Arbeitsgruppe "technische Übergabeuntersuchung" (AG TÜ)

# Antrag zur Aufnahme von Änderungen der Anlage 11 des AVV

Titel:	Piktogramm: ISO Ct auf Tragwagen mit einem Drehzapfenabstand > 16,15 bis einschließlich 20,00 m				
Änderungsantrag von EVU / Halter / andere Gremien:	Captrain Deutschland GmbH				
Änderungsantrag für:	☐ Anlage 9				
Einreicher:	Dr. Axel Marquardt				
Ort, Datum:	Dortmund, 14.02.2020				
Kurzbeschreibung:	Erstmaliges Aufnehmen des in der Verladerichtlinie Band 2 Kapitel 9.0 Kombinierter Verkehr allgemeinen enthaltenen Piktogramms: "ISO Ct auf Tragwagen mit einem Drehzapfenabstand > 16,15 bis einschließlich 20,00 m"

ISO Ct auf Tragwagen mit einem Drehzapfenabstand > 16,15 bis einschließlich 20,00 m (UIC MB 571-4)

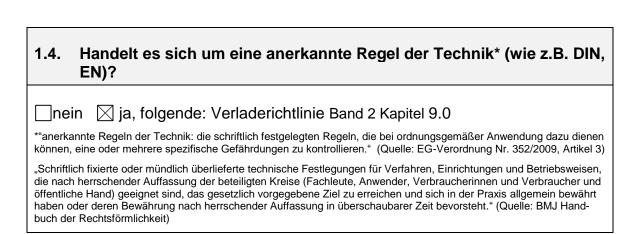
Übernehmen der in der Verladerichtlinie 9.0 Kombinierter Verkehr allgemeines dokumentierten Piktogramms in Anlage 11.

Tragwagen deren Merkmale dem UIC Merkblatt 596-6 entsprechen, sind nur mit dem Wagenbestimmungskode gekennzeichnet, z.B.
